Landesnaturschutzverband
Baden-Württemberg e.V.

Ravensburg, 25.04.2024

Gemeinsame Stellungnahme zur Fortschreibung des Regionalplans Bodensee-Oberschwaben – Gebiet der Landkreise Ravensburg, Bodensee und Sigmaringen – Regionale Infrastruktur – Teilregionalplan Energie

Beispiel 1: VRG zum Abbau oberflächennaher Rohstoffe bei Bad Wurzach Eintürnenberg/ Weitprechts/ Rohr und VRG Wind WEA 436-032

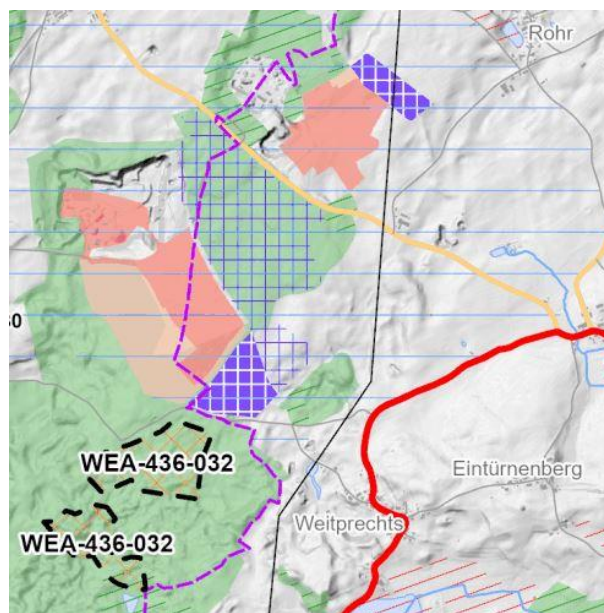
Das Beispiel zeigt die räumliche Nähe von Windpotenzialflächen und VRG für Rohstoffabbau bei Bad Wurzach. Würden auch VRG und VBG für den Rohstoffabbau hinsichtlich potenzieller Windenergiegebiete überarbeitet werden, könnten womöglich konfliktärmere Offenlandstandorte für die VRG Wind resultieren.

Beispiel 2: VRG zum Abbau oberflächennaher Rohstoffe und VRG Wind WEA 437-002

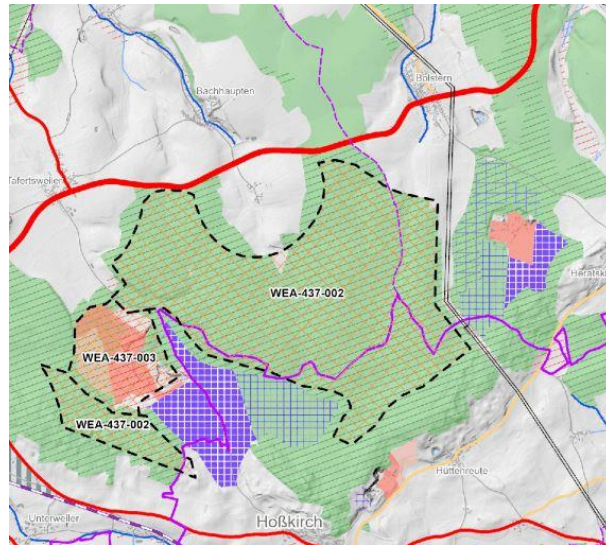
Auch das Beispiel Hoßkirch zeigt die räumliche Nähe von VRG Wind und VRG Rohstoffabbau. Letztere könnten Potenzialflächen für Wind darstellen und Waldgebiete schützen.

Beispiel 3: VRG zum Abbau oberflächennaher Rohstoffe (Kiesgrube) in Aitrach und VRG Wind / VBG Freiflächensolar FFPV 436-019/020

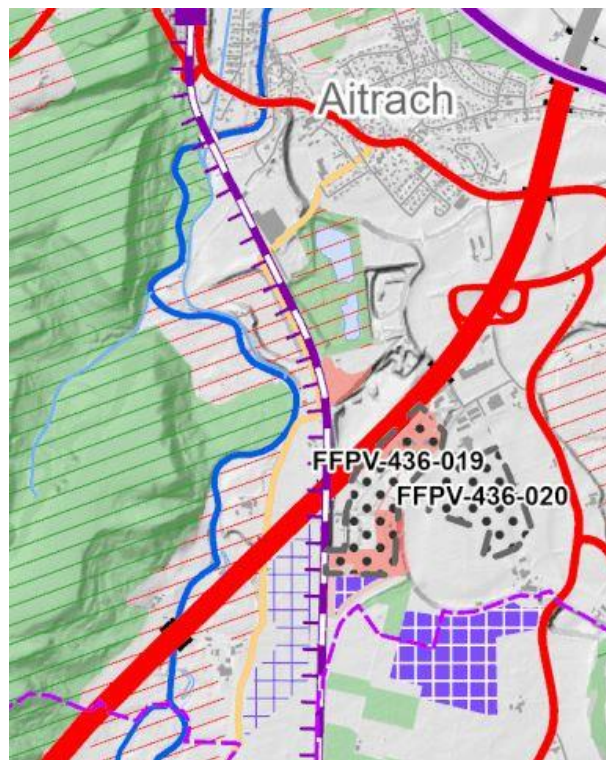
In Aitrach könnten Eingriffe reduziert werden, indem die Flächen für den Rohstoffabbau erneut gegenüber den VBG Freiflächensolar oder auch bzgl. VRG Wind abgewogen würden.

Beispiel 4: VBG FFS FFPV 436-040 und Schwerpunkt für Industrie und Gewerbe in Niederbiegen/ Schachen

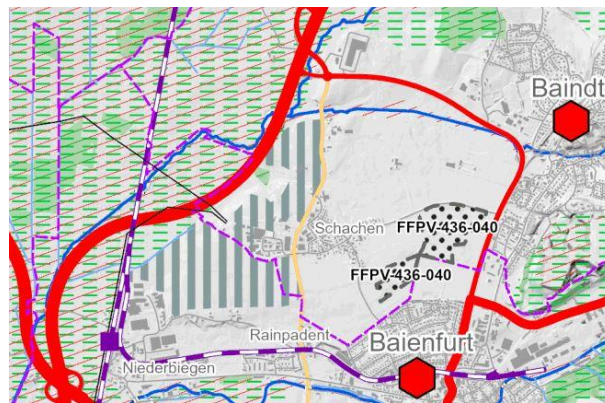
Das Beispiel Baidt-Schachen zeigt die räumliche Nähe von VBG FFPV-436-040 und dem in der Gesamtfortschreibung festgelegten Schwerpunkt für Industrie und Gewerbe in Niederbiegen/ Schachen. Hier könnte die Abwägung mit der Festlegung der Siedlungsstruktur dazu führen, dass die FFPV 436-040 auf der Fläche des Schwerpunktes Industrie und Gewerbe festgelegt wird. Dadurch würden Eingriffe in den Freiraum sowie in den Boden (Versiegelung durch Gewerbe) reduziert, da ein Teilgebiet des Schwerpunktes für I u. G. durch FFPV ersetzt würde.

Beispiel 5: FFPV 436-036 und Schwerpunkt für Industrie und Gewerbe Reichertshaus

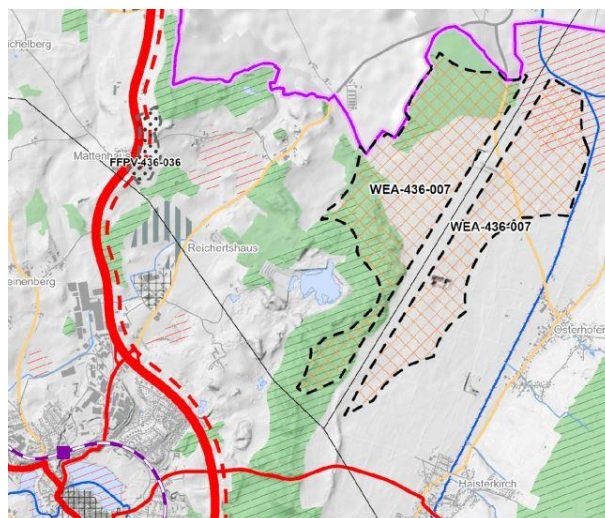
Dasselbe gilt für den Schwerpunkt für Industrie und Gewerbe in Bad Waldsee-Reichertshaus und der geplanten FFPV 436-036.

Beispiel 6: VRG Wind WEA 436-021 und Schwerpunkt für Industrie und Gewerbe in Aulendorf

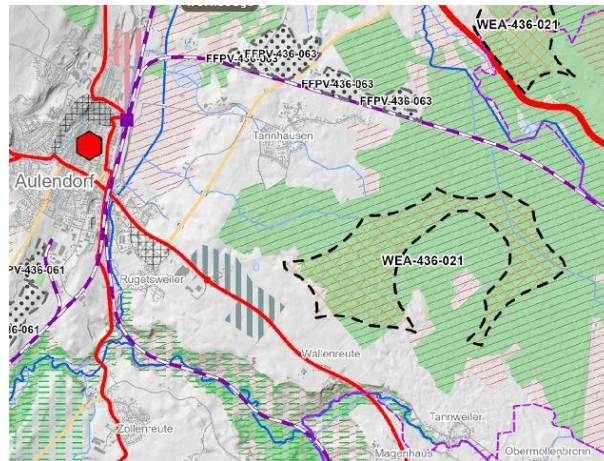
In diesem Gebiet sollte geprüft werden, ob die VRG Fläche WEA-436-021 zumindest teilweise mit dem Schwerpunkt für Industrie und Gewerbe östlich von Aulendorf überlagert/ verbunden werden könnte bzw. die Windenergie dort aufgrund des überragenden öffentlichen Interesses vorrangig zumindest auf einem Teil der Gewerbefläche umgesetzt werden kann bzw. muss.

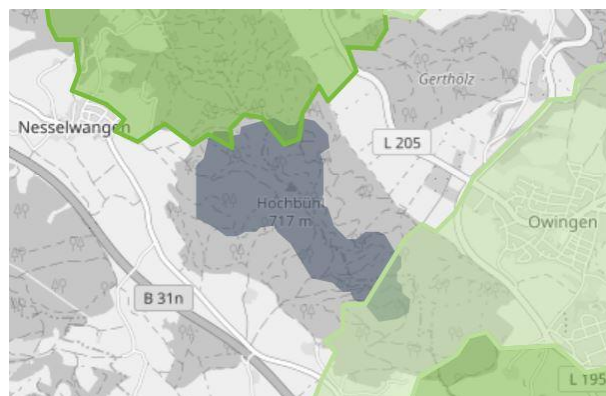
Am östlichen Rand des VRG ist eine Biotopverbundfläche der Kategorie trockener Standorte betroffen. Zugleich überlappt sich das VRG im Osten mit dem westlichen Teilgebiet des FFH-Gebiets „Deggenhausertal“.

Wir fordern, das FFH-Gebiet aus der Vorrangfläche herauszunehmen, um die FFH-Schutzziele und den Biotopverbund nicht zu schwächen.

4.2.2. WEA-435-002 Hochbühl

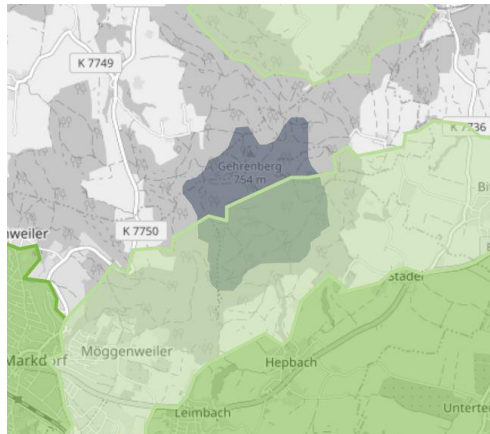
Der südliche Teil des VRG liegt in einer Kategorie B-Fläche der Schwerpunktorkommen. Es handelt sich zugleich im Wesentlichen um rutschgefährdete Hanglagen und Bodenschutzwald. Es ist Erholungswald der Stufe 1 betroffen.

Das VRG muss um den südlichen Teil (Hangbereich) verkleinert werden.

4.3.1. WEA-437-014 Bingen-Nord

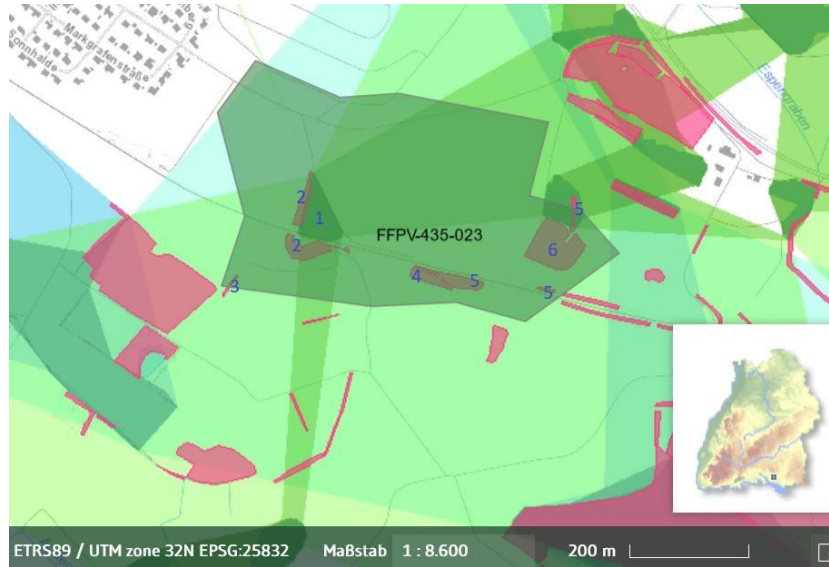
Hier gibt es einen Konflikt mit dem Wildtierkorridor. Das VRG muss deshalb angepasst werden.
